**COME SALVARE
CASELLE**

Oggetto:

Osservazioni alla "Istanza di V.I.A." relativa al Master Plan del Piano di Sviluppo dell'Aeroporto "Valerio Catullo" di Verona. "Controdeduzioni" alle "Controdeduzioni" e... agli Approfondimenti Conoscitivi e Osservazioni alla Documentazione Integrativa Volontaria

STUDIO DI IMPATTO AMBIENTALE APPROFONDIMENTI CONOSCITIVI RELATIVI ALLA RIUNIONE PRESSO IL M.A.T.T.M. DEL 07-07-2016 Relazione tecnica

In merito a: “**1.1.1 Integrazioni in merito al traffico aereo**”

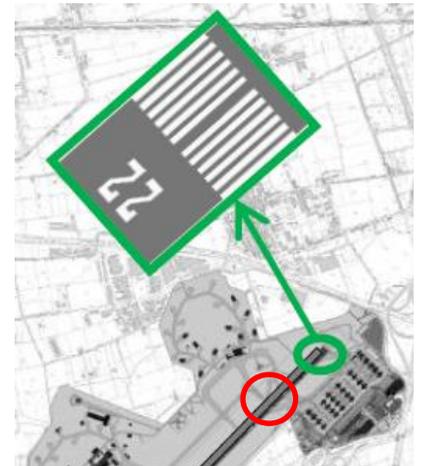
Si evidenzia che... già il traffico attuale crea notevoli impatti ambientali ai centri abitati di Caselle e di Dossobuono visto il territorio **fortemente atropizzato** in cui è inserita l'aerostazione e pertanto si chiede che all'Aeroporto Valerio Catullo sia posto un **limite massimo del traffico** che non sia superiore a **3,5 milioni di passeggeri all'anno...** indipendentemente dai movimenti aerei.

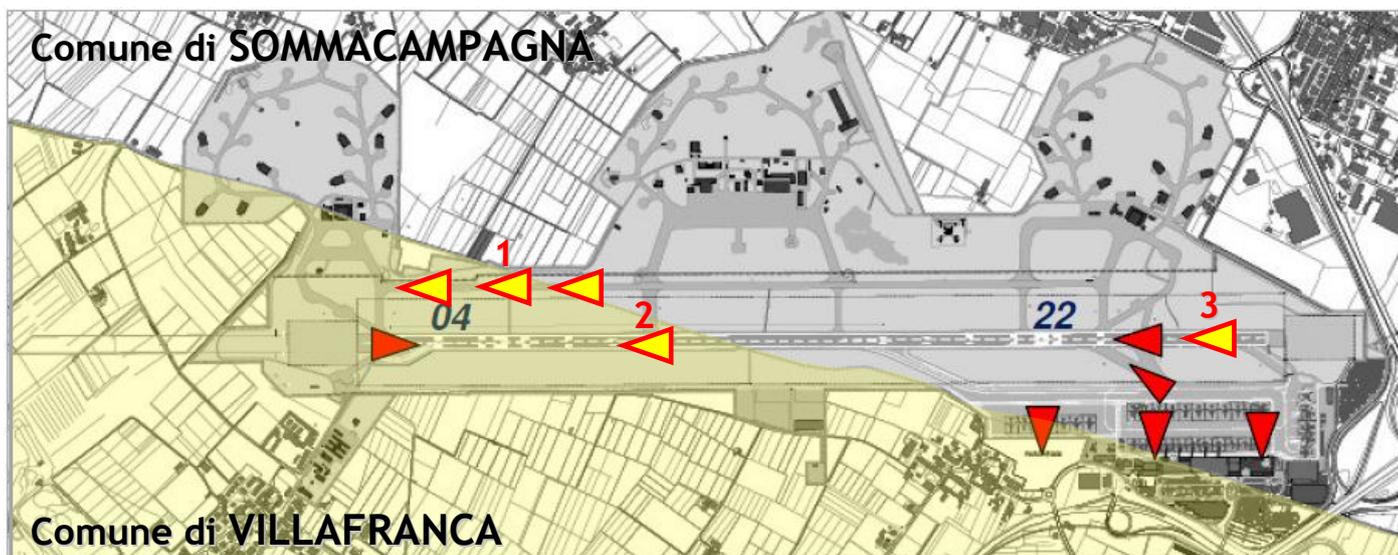
In merito alle analisi degli inquinanti come questi sarebbero stati "rilevati" dall'Aeroporto va evidenziato che i valori rilevati non coincidono con i valori rilevati dal sistema di monitoraggio del Comune di Sommacampagna che con le proprie centraline invece rileva **criticità e negatività** rispetto ai rilievi dichiarati "positivi" dall'Aeroporto. http://www.sinproambiente.it/monitoraggi_comune.php?id_com=36

E' dal 2009 che l'Aeroporto Catullo è a conoscenza di queste prescrizioni e in questi sei anni avrebbero potuto essere effettuate tutte le verifiche e analisi rispetto alla qualità e alla quantità dell'inquinamento generato dall'Aeroporto Catullo e di tutte le sorgenti d'inquinamento che impattano sull'area, quali le Autostrade: A4 e A22, incrocio Autostradale, Interporto Quadrante Europa e Centro AgroAlimentare.

ALLEGATO B

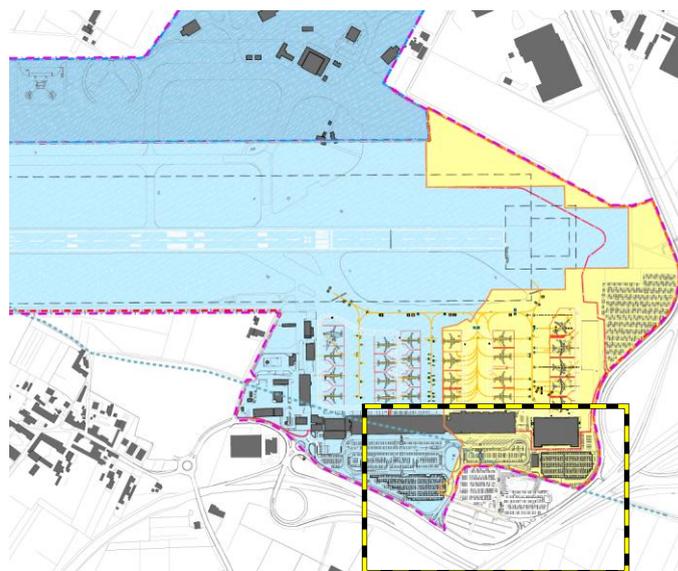
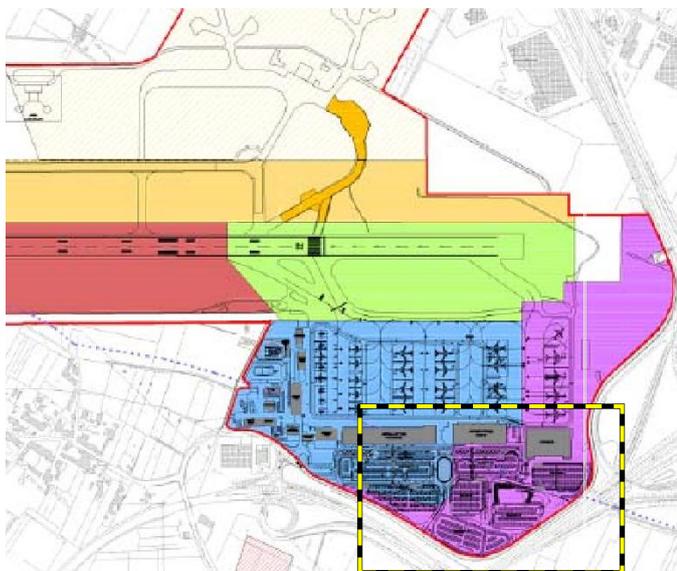
Se nel 2009 il perimetro del sedime dell'Aeroporto era come indicato a sinistra, come mai tra le aree del sedime aeroportuale - di proprietà della Catullo SpA - **oggi destinate a Parcheggio dei Dipendenti e a Parcheggio a Pagamento per i viaggiatori** non sono state inserite nello stato attuale dello S.I.A.?

Perché in quelle aree del **sedime aeroportuale**, la Catullo SpA ha previsto la realizzazione di un **Hotel**, di una **Stazione di Servizio Auto** e altre **Attività Commerciali...** (e non vuole cederle a ENAC) ed è per questo motivo che quelle aree del **sedime aeroportuale...** non sono stati inseriti in questa istanza di VIA?

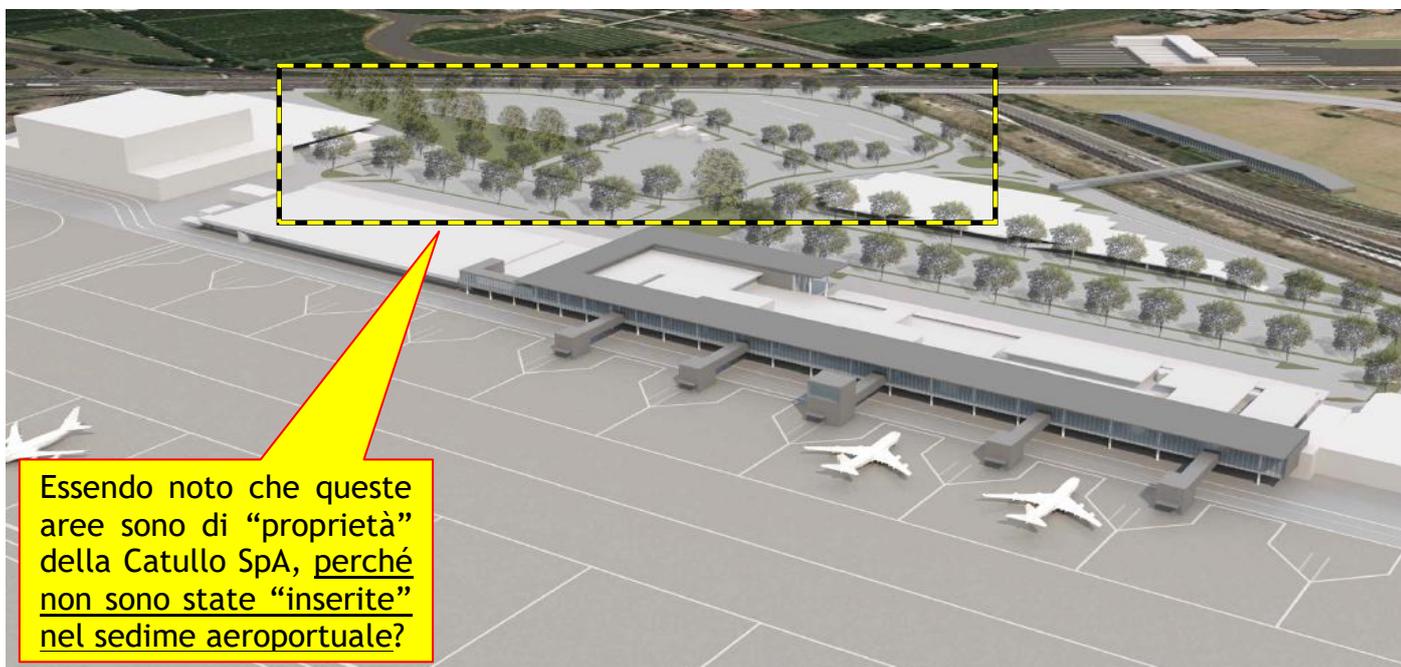
Perché la Catullo SpA - in questo documento: <http://www.va.minambiente.it/File/Documento/162323> - ha omesso di dichiarare e di evidenziare di essere proprietaria anche di queste aree e non le ha inserite tra le **"Proprietà delle aree - Stato di fatto"** alterando così (*furbescamente*) il perimetro aeroportuale?

Polo Scolastico di CASELLE

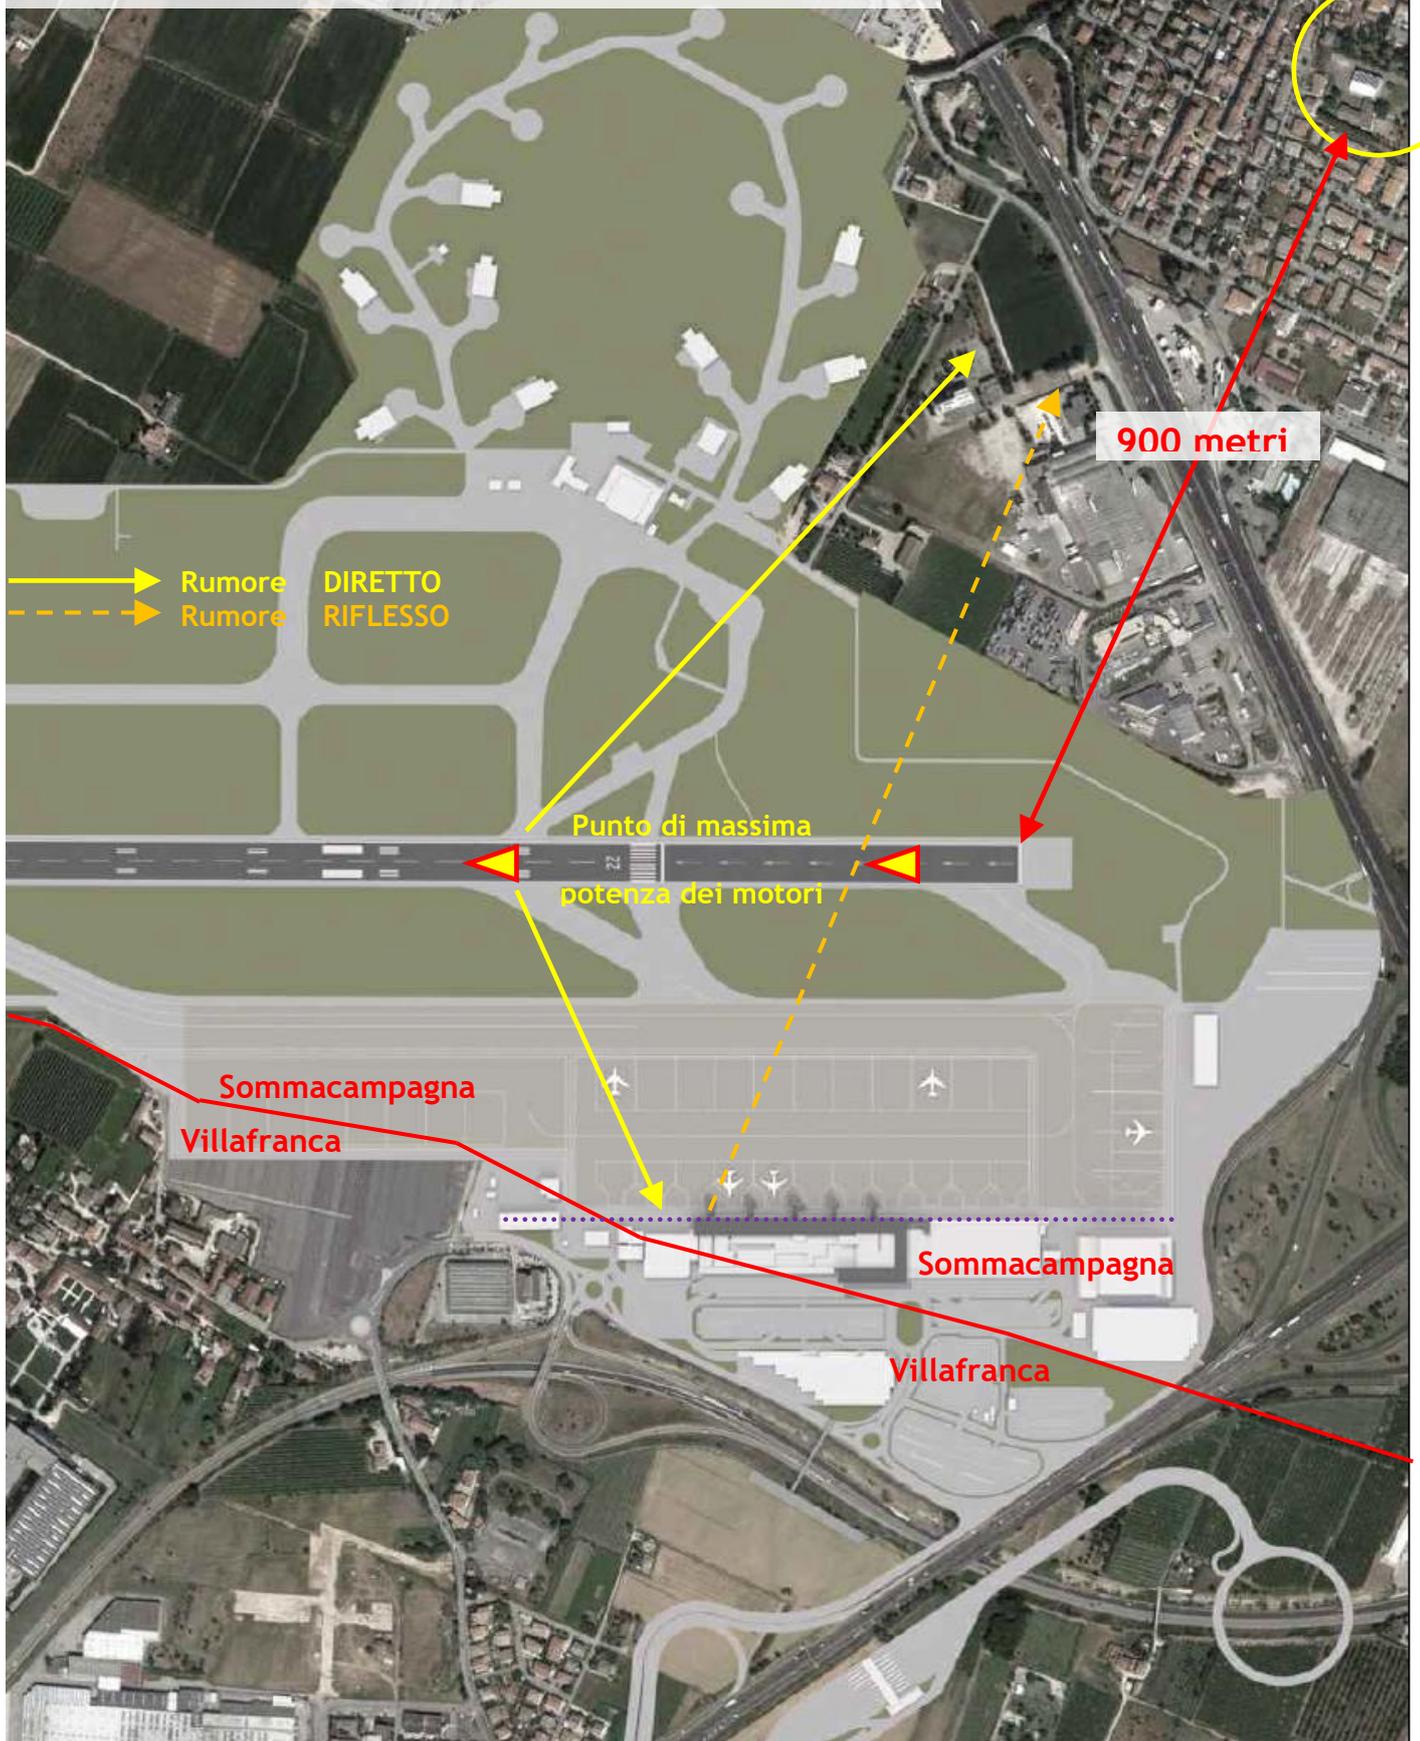
Prima di procedere ricordiamo che la quasi totalità dell'Aerostazione è ubicata sul territorio di Caselle che è ad una quota di 75 slm... più alta della pista.

Ricordiamo che il Comune di Villafranca è interessato "minimamente" dalle infrastrutture dell'Aerostazione (solo con una parte dei Parcheggi Auto... all'ingresso) e che Dossobuono... "è schermato" dall'Aerostazione.

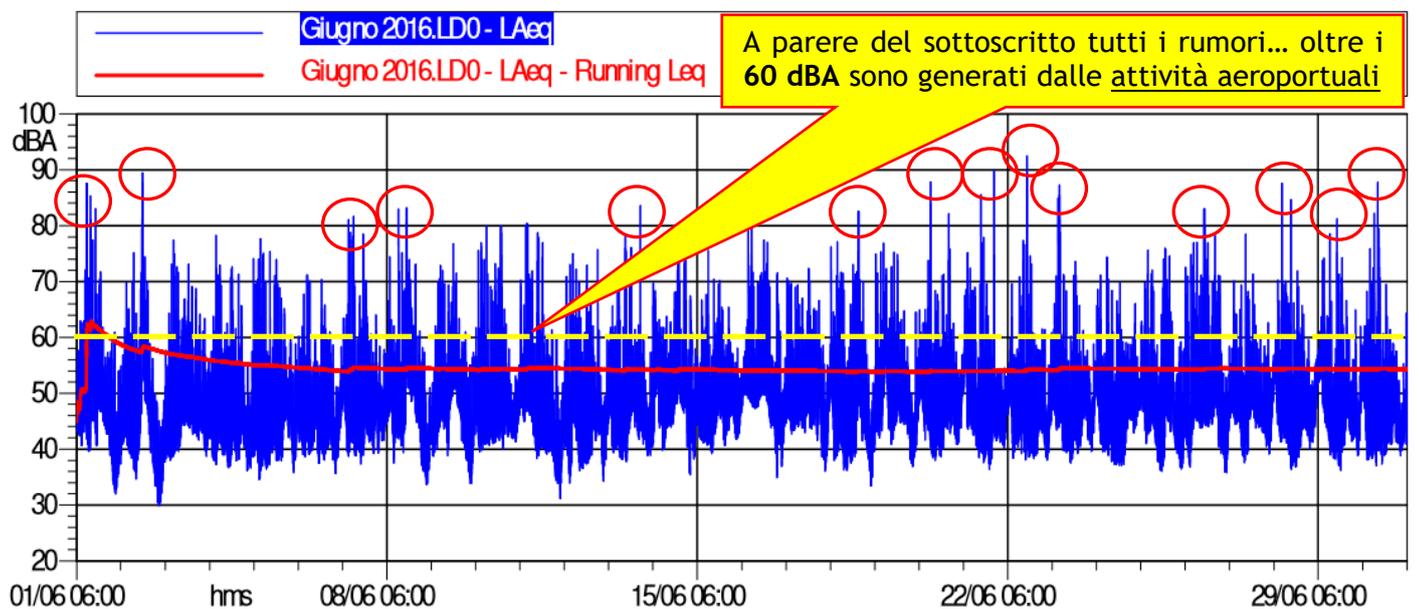
I livelli sonori equivalenti misurati diurno e notturno sono risultati superiori ai limiti previsti dal D.P.C.M. 14 novembre 1997 per la zona acustica di appartenenza (Classe 2 – Aree prevalentemente residenziali).

E se il livello del rumore "medio" è già oltre la soglia di legge, ai cittadini di Caselle che da fastidio di giorno e di notte, sono le **punte del rumore** che sono generate dai decolli degli aerei dell'Aeroporto e/o al mattino e di notte il rumore generato dalle attività a terra che creano problemi di sonno a tutti.
